PGO/WR/512/18

ZP.10/2018

Dotyczy: postępowania przetargowego pn. „Usunięcie wad i usterek na kwaterze nr 03 składowiska odpadów w Kobiernikach (wyrwy w nasypie, nieprawidłowe spadki poprzeczne i podłużne drogi technologicznej, nieprawidłowe ułożenia płyt drogowych, brak obwałowania kwatery)”.

Rys. nr 1

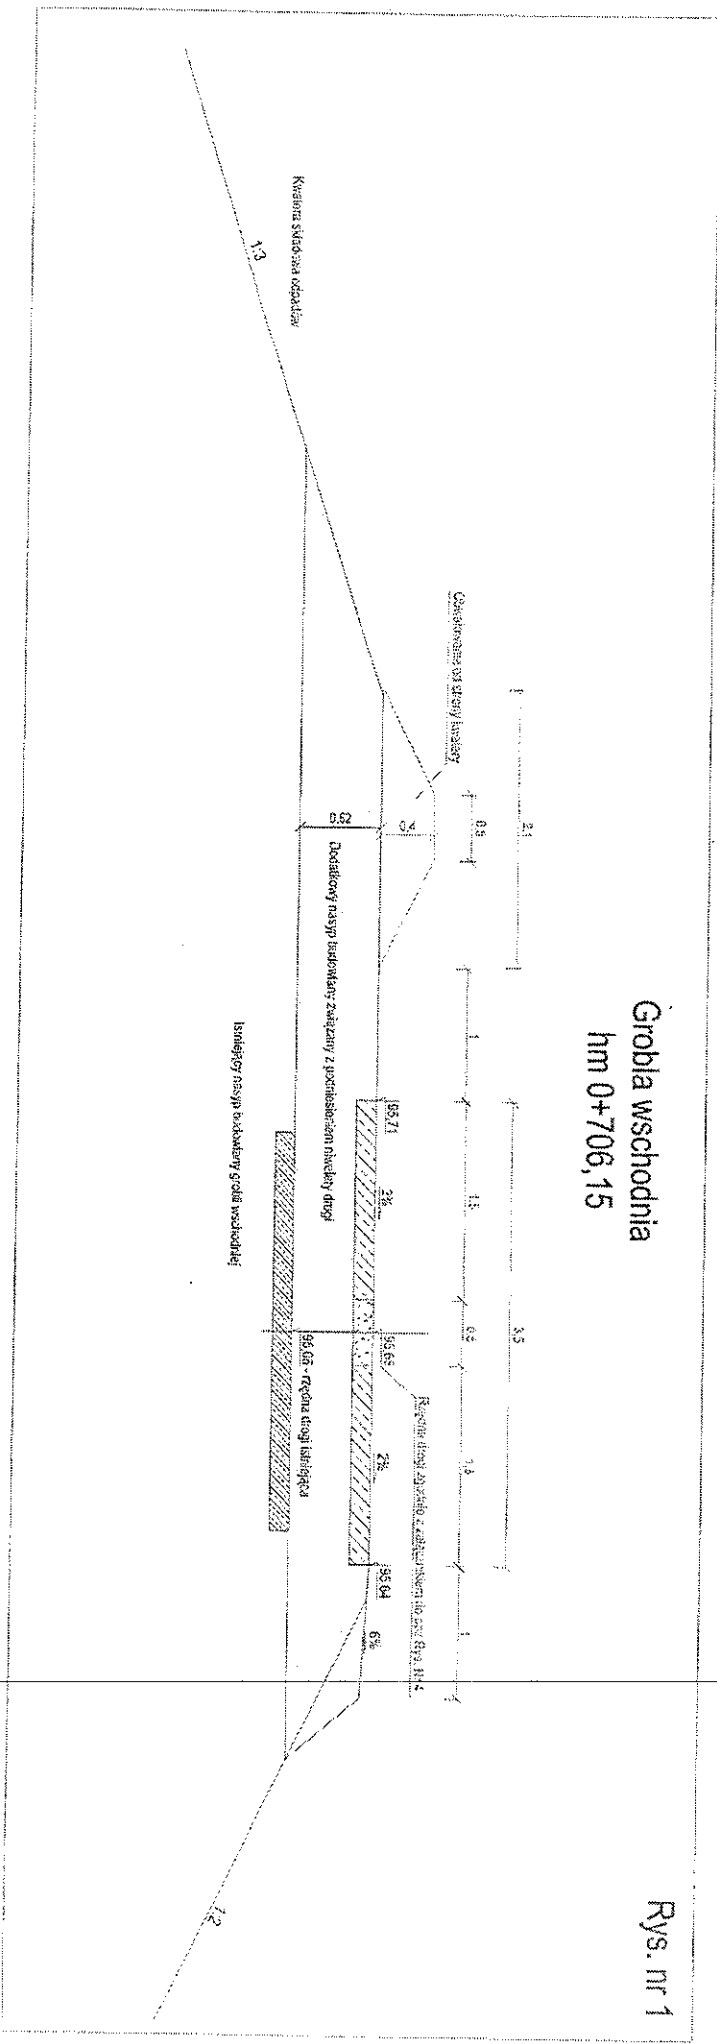
Po przeanalizowaniu przez Wykonawcę Opisu Przedmiotu Zamówienia dotyczącego przebudowy drogi technologicznej wokół kwatery składowiska odpadów nr 03 pod kątem załącznika nr 5 (Propozycja wykonania przebudowy) i rysunku nr 4 (Schemat przekroju poprzecznego) wskazanego załącznika, Wykonawca stwierdza, że celem dostosowania niwelety drogi do propozycji Zamawiającego (Rys. Nr 4 schemat przekroju podłużnego) zarówno na skarpie zachodniej jak i wschodniej zajdzie konieczność wykonania dodatkowych nasypów pod nową konstrukcją drogi. Podniesienie niwelety drogi w kilometrażu od 215,05 do 296,04, a także od 601,03 do 715,20 spowoduje w ocenie Wykonawcy zmianę planu zagospodarowania terenu kwatery (rys. nr 1 - załącznik nr 1 do przedmiotowego pisma). Wyżej opisana zmiana będzie się wiązać z koniecznością uzyskania przez Wykonawcę pozwolenia na budowę, a ponadto zmieni się geometria skarpy wewnętrznej kwatery na wschodnim odcinku grobli.

Zamawiający nie przewiduje możliwości przesunięcia terminu realizacji przedmiotu umowy z uwagi na konieczność uzyskania wymaganych prawem decyzji administracyjnych. Roboty budowlane niezbędne do wykonania w ramach niniejszego zamówienia nie wymagają żadnych decyzji ani zgłoszeń (Zgodnie z art.29 ust.2 pkt.1c) i 12) oraz art.30 ust.1 pkt 2) PB remont lub przebudowa urządzeń budowlanych oraz utwardzenie powierzchni gruntu na działkach budowlanych nie wymaga pozwolenia na budowę ani zgłoszenia organowi administracji architektoniczno-budowlanej).

Podniesienie niwelety drogi w kilometrażu od 215,05 do 296,04, a także od 601,03 do 715,20 miejscowo o maksymalnie 76cm z dopuszczeniem zwiększonych spadków pobocza, w świetle obowiązującego prawa nie spowoduje konieczności uzyskania pozwolenia na budowę.
